変速機（自動6速マニュアルモードトランスミッション）について

（届出日：令和6年2月29日 開始日：令和6年3月1日）

リコール番号：5456

改善箇所説明図

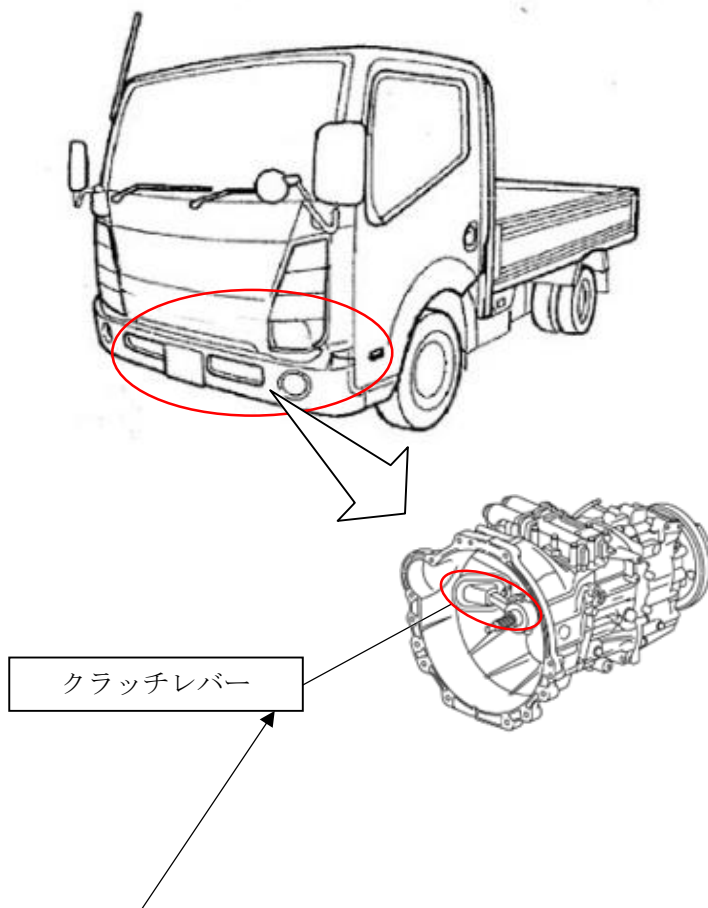
基準不適合発生箇所

自動6速マニュアルモードトランスミッション(6AMT)搭載車において、令和2年10月29日届出(届出番号4835)の改善措置にてクラッチレバー支点部に塗布したグリスの材質選定が不適切であったため、使用過程でグリスが変質することがある。そのため、クラッチレバーの摺動不良による変速遅れが発生し、そのままの状態で使用を続けると、最悪の場合、クラッチレバーが動かなくなるため、警告灯の点灯及び警告音が鳴動するとともに、保護制御によりギヤが固定されて変速できなくなり、停車後に発進できなくなるおそれがある。

改善の内容

全車両、クラッチレバーを対策品に交換する。

識別：白色のシールをモデルナンバープレートの右横に貼り付ける。
